Réf. CRMS : GM/AH/JET20022_694_Chee_Wemmel_164_Wilg

Objet : JETTE. Chaussée de Wemmel, 164 – « la Ferme de Wilg ». Demande de permis unique portant sur la consolidation de la charpente et stabilisation de la façade avant du bâtiment principal.

Avis conforme

Schéma de la charpente existante, principe d'intervention et coupe de la corniche et du sommet de la façade (Documents joints à la demande)

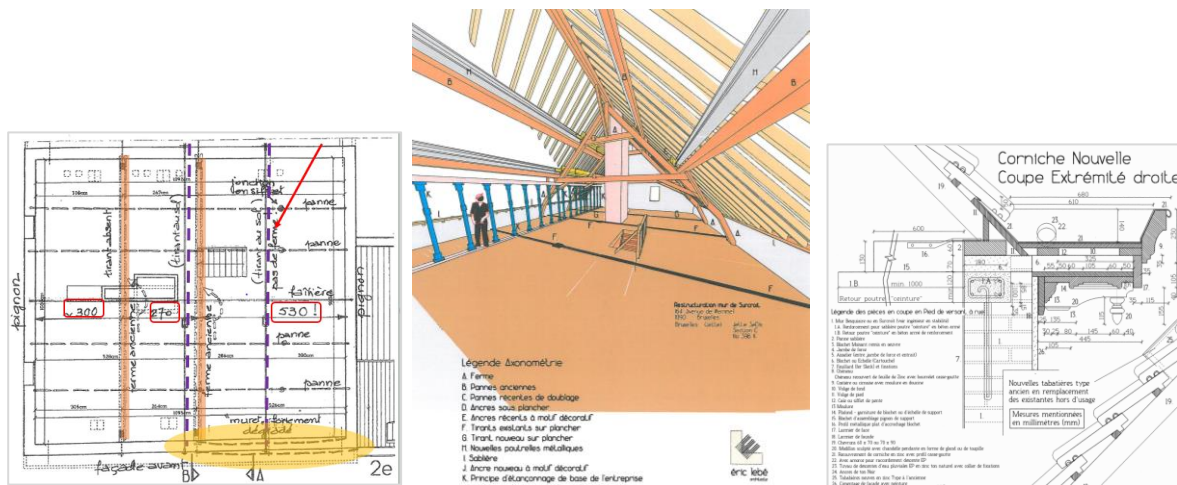
En remarque préalable, la CRMS constate que l’étude (historique) de la charpente aurait dû être menée plus loin pour mieux comprendre la configuration existante de la charpente et de lever les questions qui subsistent à ce sujet (pourquoi une des fermes manque-t-elle vraisemblablement ? pourquoi deux tirants supplémentaires ont-ils été ajoutés au courant du XXe s. au-dessus du plancher des combles ?).

La Commission demande de profiter du chantier pour approfondir cette connaissance et pour documenter les éventuelles traces de la structure ancienne qui apparaîtraient. Si la restitution de la ferme « manquante », éventuellement par un modèle simplifié, aurait été l’option la plus évidente sur le plan constructif (ceci est aussi confirmé par la note de stabilité jointe au dossier - p. 6), la CRMS ne s’oppose pas à la proposition actuelle de renforcer la charpente en dédoublant les pannes de la « travée longue ». Cette option est en effet peu invasive, permet de préserver les éléments anciens de la charpente et est peu encombrante sur le plan spatial.

En revanche, et comme déjà formulé dans son avis de principe, la CRMS s'oppose à la mise en œuvre d'une nouvelle poutre de ceinture en béton armé, posée sous la 'panne de sablière', car cette intervention n'est pas compatible avec le bâti ancien. Elle préconise de stabiliser les parties supérieures des façades en procédant à une reconstruction des maçonneries selon les techniques traditionnelles.

Comme indiqué ci-dessus, la CRMS demande de remonter les maçonneries de la partie haute des façades selon les techniques traditionnelles et sans intégration d'une poutre de ceinture en béton.
